西咸新区泾河新城建设工程规划公示牌

合 咸 阳 光 城 示 意 图

工程概况：
建设单位：陕西仁合地产有限责任公司
设计单位：华诚博远工程技术集团有限公司
公示日期：2019年7月15日

整改方案示意图

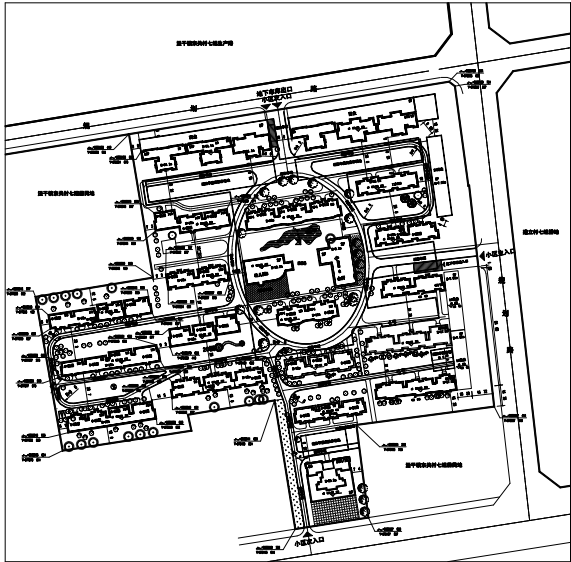
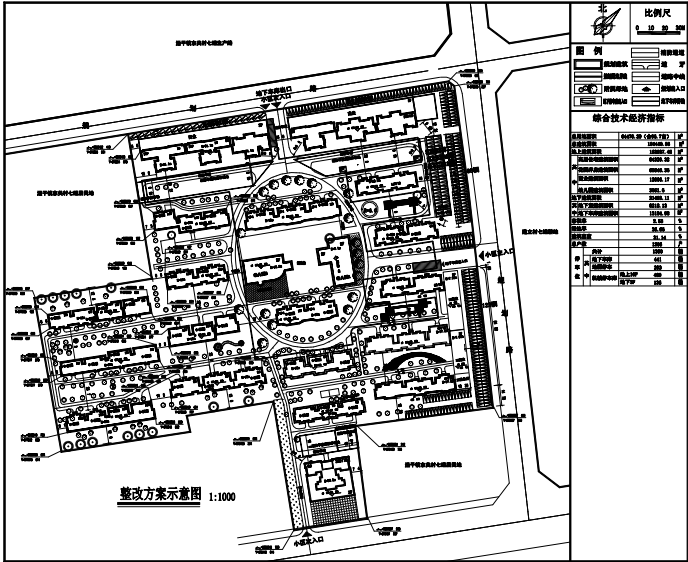
说明：合咸阳光城项目总建筑面积变更为：184440.56平方米，
原会所使用用途变更为幼儿园教室；
幼儿园建筑面积变更为3051.6平方米。

1. 小区内不设立停车位，保持原有绿化及设施。
2. 小区东商业外规划地面停车位220个。
3. 小区东2#商业建立体停车位596个。
4. 小区1#、2#楼北规划地面停车位73个。
5. 小区地下车库（已建成）停车位441个。
6. 小区会所调整至1#商业2层使用。
7. 小区活动场地调整至3#西北、2#南与环路交汇处。

地上建筑面积变为：163037.45平方米
地下面积变为21403.11平方米。
容积率变为2.53。
其它建设内容与原规划审批一致。
